SERVICE INFO – FAG 0034

Transformarea modulului rulmentului de roată

Producător: Alexander Dennis

ID punte DANA: S63U, S75U, T75U

Fig. 1: În cazul punților marcate cu ID-ul S63U, pe lângă modulul rulmentului de roată, trebuie să se înlocuiască și discul de frână, dispozitivul de fixare a roții, prezoanele roților și șuruburile de fixare.

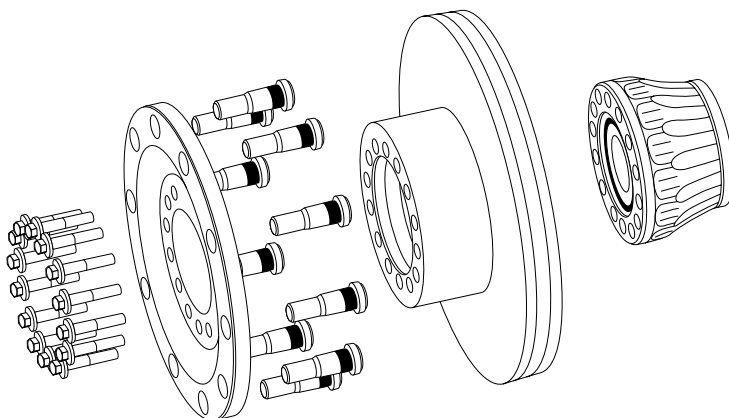
Pentru punțile DANA enumerate mai sus (S63U, S75U, T75U), producător de autobuze Alexander Dennis a trecut de la furnizorul de rulmenți de roată Timken la FAG.

În cazul în care, pe parcursul reparării punților marcate cu ID-ul S63U, S75U sau T75, se montează încă tot un rulment de roata Timken, mai trebuie înlocuite o serie de alte componente.

ID punte	Componenta necesară	Nr. identificare piesă Alexander Dennis	Cantitatea
S63U	Dispozitiv de fixare a roții	658468-3	1 x
	Prezon de roată	650723-2	10 x
	Disc de frână	658468-4	1 x
	Șurub de fixare	658468-5	14 x
S75U	Dispozitiv de fixare a roții	661391-2	1 x
	Șuruburi de fixare	661391-3	14 x
T75U	Dispozitiv de fixare a roții	661391-2	1 x
	Șurub de fixare	661391-3	14 x
NDS 80	lipsește	-	-

Valorile cuplului de strângere a șurubului de fixare :236 -260 Nm (174 - 192 lbf ft)
